Rapport de contrôle d'installations électriques à basse et à très basse tension

RÉF. 06/2026/80788/D01:1

DATE DU CONTRÔLE 25/08/2026 (15:30 - 16:35) AGENT VISITEUR Julien Terorde
ADRESSE DU CONTRÔLE Rue des Rossignols 8 - 5100 Namur TYPE DE CONTRÔLE Visite de contrôle vente ancienne installation (8.4.2)

Schéma(s) unifilaire(s) de l'installation

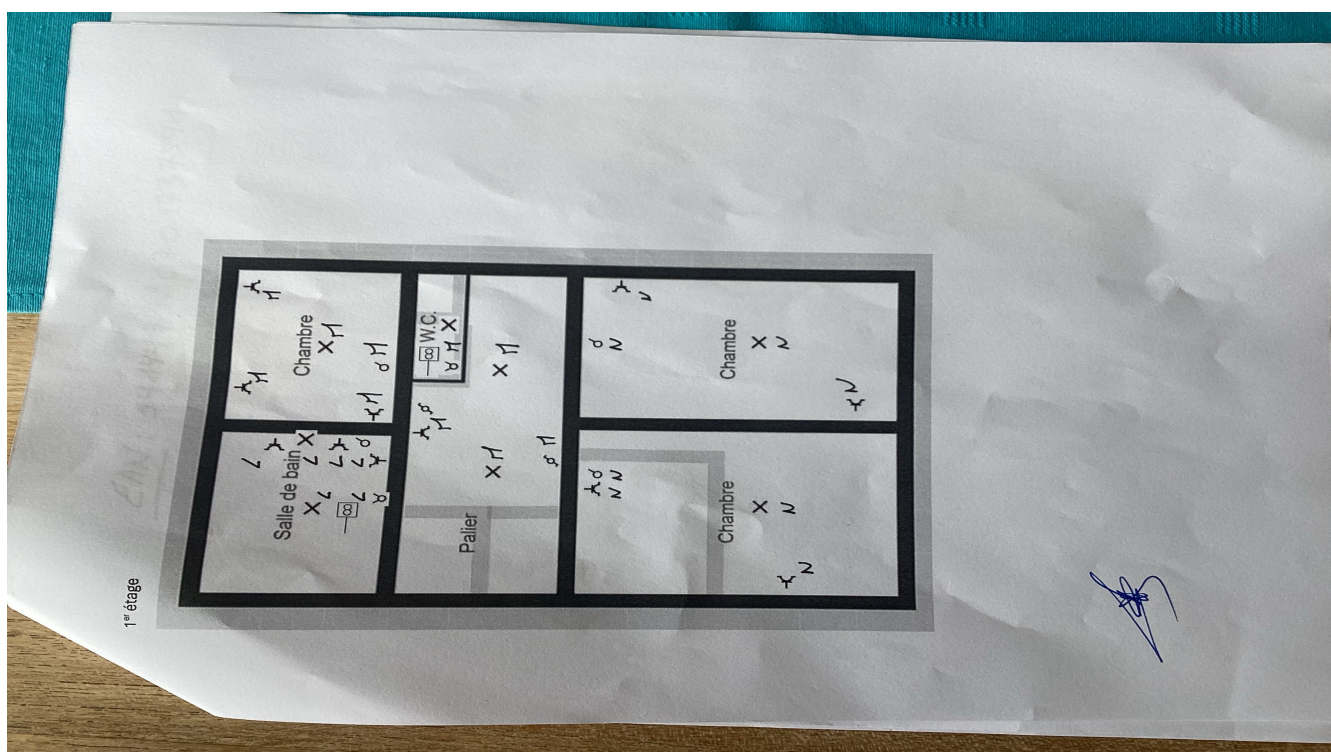
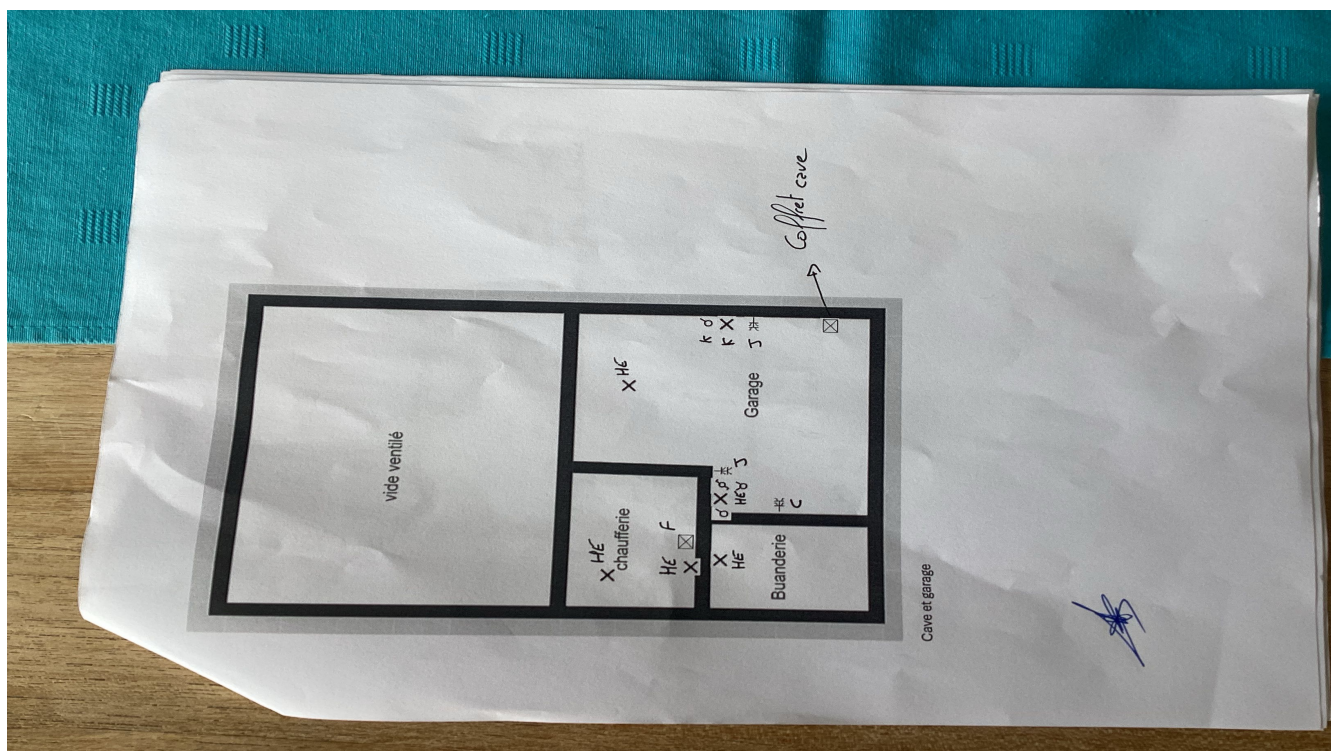
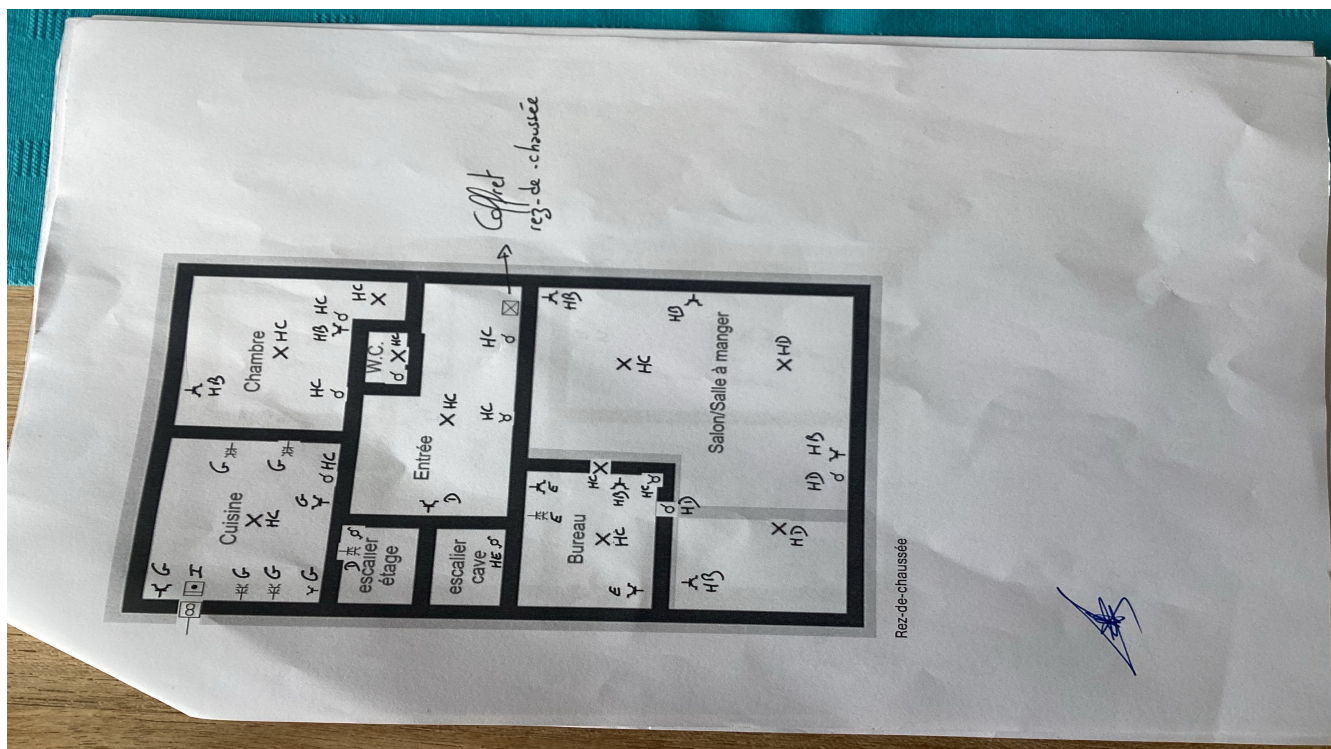
- Il n'y a pas/plus de porte au tableau. - 5.3.5.1.
- Un ou des socles de prises de courant ne comportent pas une sécurité enfant. - 4.2.2.3.
- Les schémas unifilaires et plans de position ne correspondent pas à la réalité. - 3.1.2.;6.4.6.;6.5.7.;9.1.2.
